# 徳田小学校通学路対策箇所図

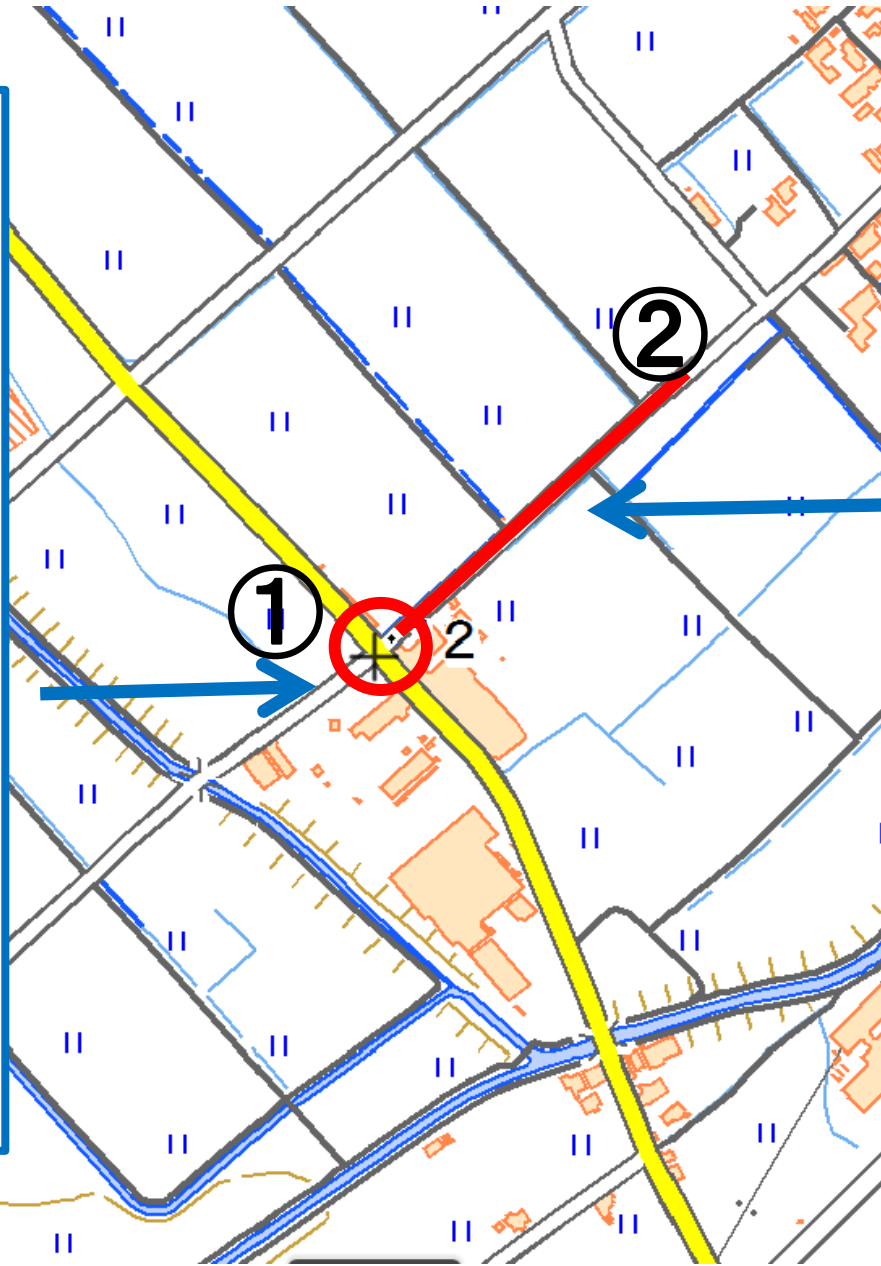
カラー舗装はされているが、交通量が多く、見通しが悪い。スピードを出して通過する車が多い。横断歩道があるとよい。

路側帯がなく、歩道と車道の区別がない。

- ・横断歩道の設置
- ・交差点西側道路の外側線(片側)設置

- 外側線(両側)設置
- 南側の外側線については舗装補修の必要があるため、その後実施予定。
